**Parc Éolien du Surouët**  
**Communes de Boudeville, Lindebeuf, Ouville-l'Abbaye et Vibeuf**  
**Département de la Seine-Maritime (76)**

Mémoire en réponse à l'Avis de la Mission Régionale d'Autorité Environnementale de Normandie  
(Numéro MRAe 2025-5714)  
22 Avril 2025

Maître d'Ouvrage :  
Société du Parc Éolien du Surouët  
84 rue Louis Blériot  
76230 Bois-Guillaume  
913 594 834 R.C.S. Rouen

Figure 23 : Tracé du raccordement externe envisagé

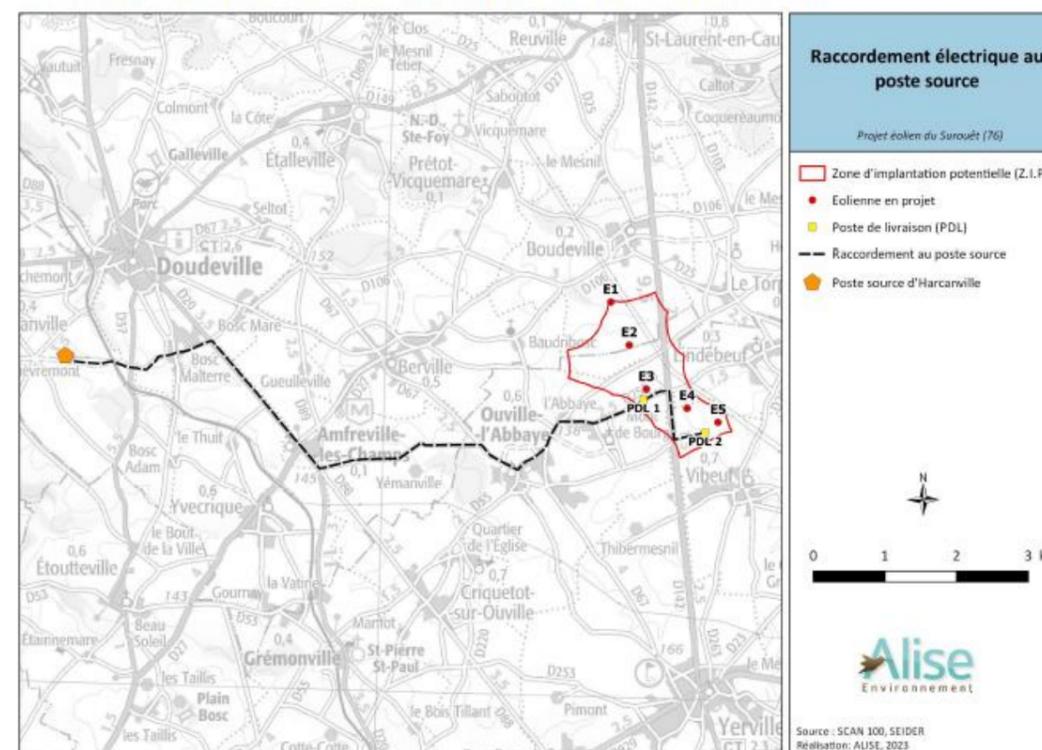
**« L'autorité environnementale recommande de compléter l'étude d'impact dès que la localisation du ou des poste(s) source(s) et le tracé de raccordement seront précisément définis afin d'intégrer tous les travaux de raccordement en tant que composantes du projet, soumis à l'évaluation environnementale. »**

Le porteur de projet rappelle qu'avant toute demande de raccordement, le parc éolien doit obtenir une autorisation environnementale unique, conformément à la législation des installations classées pour la protection de l'environnement.

Une demande de raccordement donne lieu à une étude approfondie réalisée par ENEDIS/RTE qui donne lieu à une Proposition Technique et Financière (PTF). C'est cette étude qui détermine le poste source de raccordement ainsi que son tracé et les modalités techniques.

Le tracé est indicatif (cf. Figure 23) car, le raccordement étant réalisé par ENEDIS, ce n'est qu'une fois les autorisations obtenues pour le projet, objet de la présente demande, que le gestionnaire de réseau peut étudier ce raccordement et faire une proposition technique et financière au porteur du projet sur un tracé définitif.

Figure 117 : Plan d'implantation de la variante n°1 et préconisations paysagères

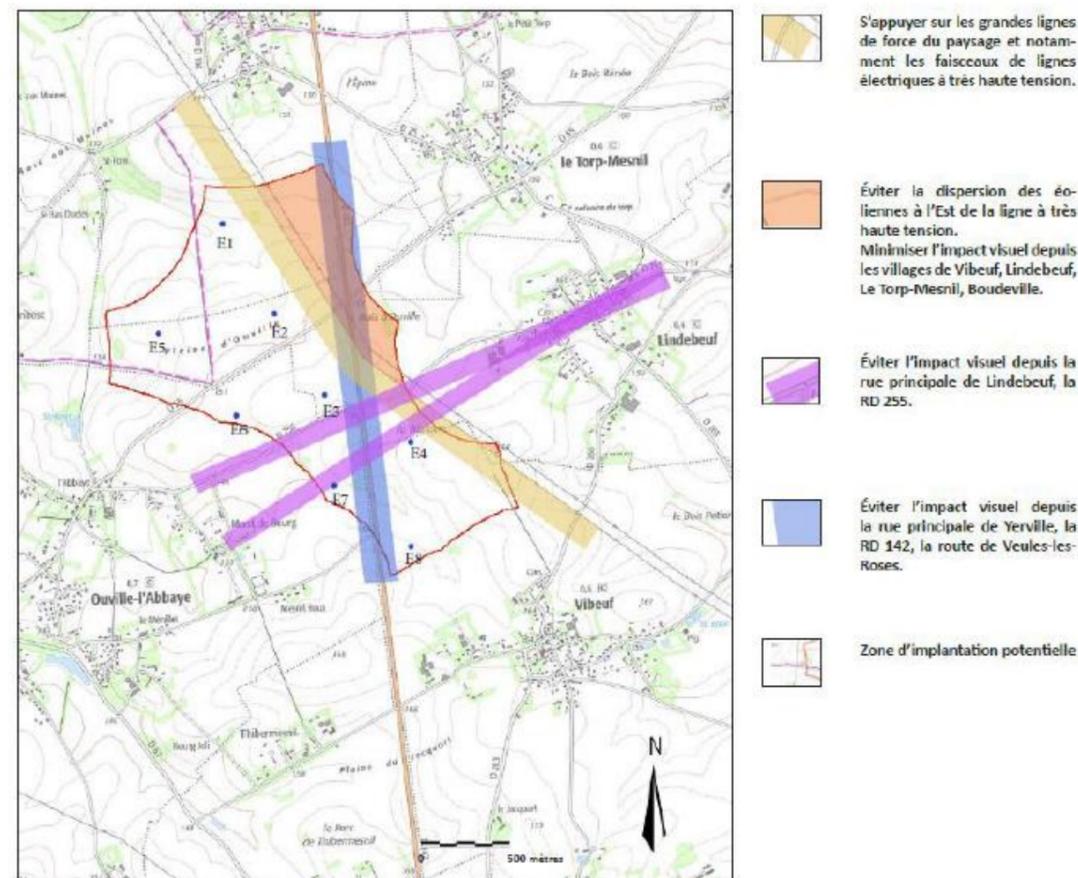
Dans son rapport, la MRAe indique, en page 10, « En effet, la qualité des photomontages illustrant la variante n°3 (p. 226 à 228 de l'EI), sur lesquels les éoliennes sont systématiquement estompées, ne permet pas une comparaison satisfaisante des variantes. ». Le porteur de projet explique cette impression par le fait que ce n'est pas le même type d'éolienne présent sur ce photomontage (constructeurs différents). Les photomontages des différentes variantes ont été repris avec exactement le même modèle d'éoliennes afin d'en faciliter la lecture. Ils sont présentés sur les figures : Figure 18, Figure 20 et Figure 22 (à noter qu'une erreur s'est glissée dans l'étude d'impact sur l'environnement, page 226, la première analyse des variantes via des photomontages n'est pas depuis la route de Doudeville à Boudeville (PDV 1) mais depuis la RD 55 à la sortie Nord d'Ouille-l'Abbaye (PDV 13)).

Pour rappel, les plans d'implantation des deux premières variantes sont repris en Figure 14 et Figure 15 (issue des pages 224 et 226 de l'étude d'impact sur l'environnement). De même, comme recommandé par la MRAe, la cartographie superposant les préconisations paysagères et le plan d'implantation de la variante finale est présentée en Figure 16.

Figure 24 : Carte des zones de végétations (source BD IGN) complétée par les arbres et haies mis en avant par les expertises de terrain menées par le bureau d'étude en charge du volet biodiversité

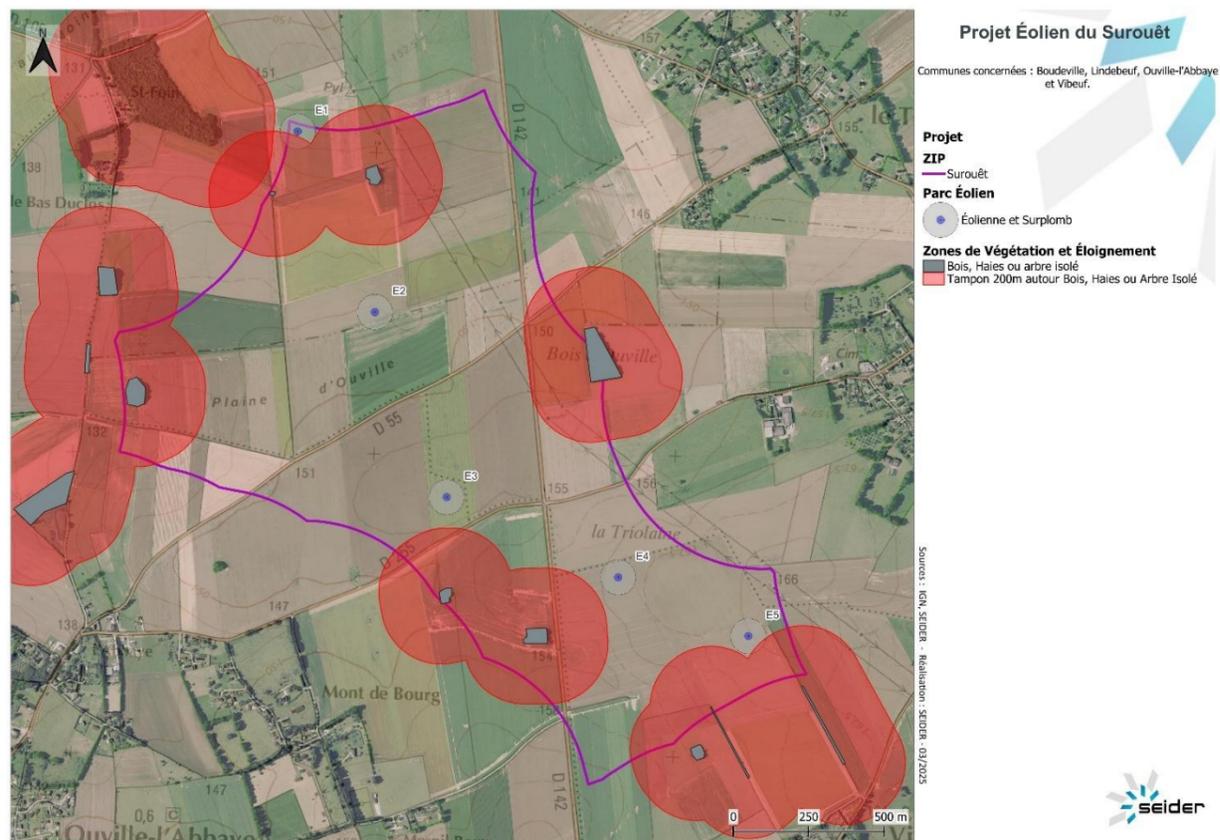
**« L'autorité environnementale recommande au maître d'ouvrage de respecter une distance minimale de 200 m en bout de pales entre les machines et les boisements ou haies et de reconsidérer l'implantation des éoliennes en conséquence. »**

Cette Figure 24 montre que les éoliennes E2, E3 et E4 sont bien à plus de 200m de ces éléments de végétation. Le mât des éoliennes E1 et E5 se trouvent à plus de 200m de ces éléments mais pas le bout de leurs pales. Concernant E1, les pales sont à plus de 200m des deux boisements à proximité mais elles se trouvent plus proche de l'arbre isolé (167m). Pour E5, les pales sont à 192m de la haie.

Figure 26 : Illustration du dénivelé entre l'arbre isolé et l'éolienne E1 (source : SEIDER, 2024)

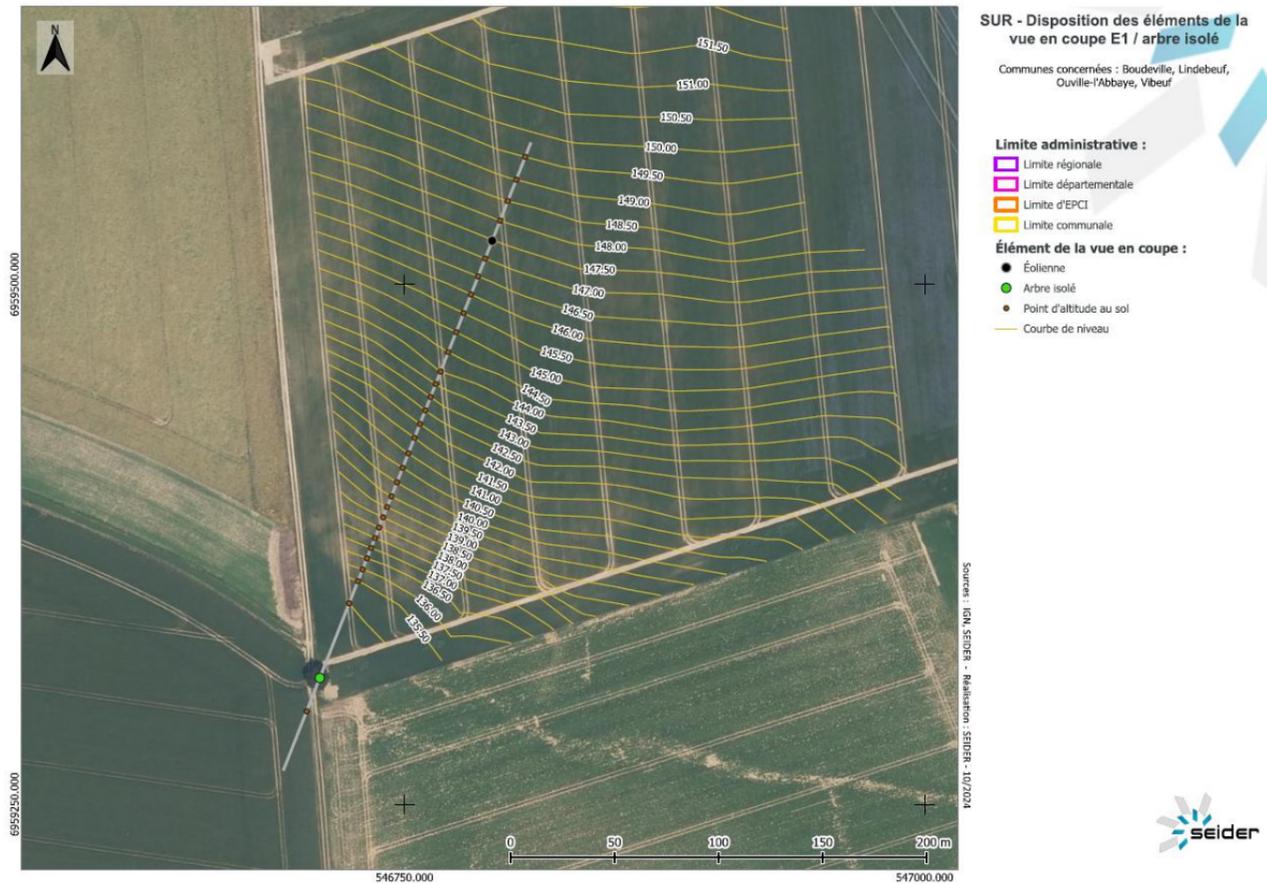
En outre, concernant les impacts sur la biodiversité, l'implantation des éoliennes E1 et E5 est prévue à moins de 200 m d'un boisement et celle de l'éolienne E1 intercepte un axe de déplacement et de transit migratoire des chiroptères, identifié entre le boisement de Saint-Foin et le bourg du Torp-Mesnil. Les deux éoliennes jouxtent des corridors de chasse à fort enjeu pour les chiroptères. Les zones boisées et les haies constituent des zones de nourrissage des chauves-souris, qu'il convient d'éviter ou dont il importe de s'éloigner, conformément aux recommandations d'Eurobats<sup>11</sup>. Le dossier ne présente aucune autre hypothèse d'implantation susceptible d'offrir une solution de substitution de moindre impact, évitant les zones à enjeu fort pour les espèces de chiroptères fortement sensibles à l'éolien et qui respecte une distance de 200 m en bout de pales entre les machines et les boisements ou les haies. La justification du choix de la variante retenue par le maître d'ouvrage nécessite donc d'être reconsidérée, au regard de ses incidences potentielles sur les zones préférentielles de chasse et de déplacement des chiroptères.

L'éolienne E1 respecte bien les préconisations des 200m d'éloignement depuis le bout des pales pour les deux boisements à proximité, mais elle se trouve dans le tampon des 200m d'un arbre isolé présent au sud de l'éolienne. Rappelons un élément de contexte à considérer dans le secteur de cette éolienne, à savoir le dénivelé présent entre l'arbre isolé en question et l'éolienne E1. En effet, comme indiqué par la Figure 26 suivante, un dénivelé d'environ 12 m est présent entre l'arbre isolé (voir Photo 1) et l'emplacement du pied de l'éolienne E1.
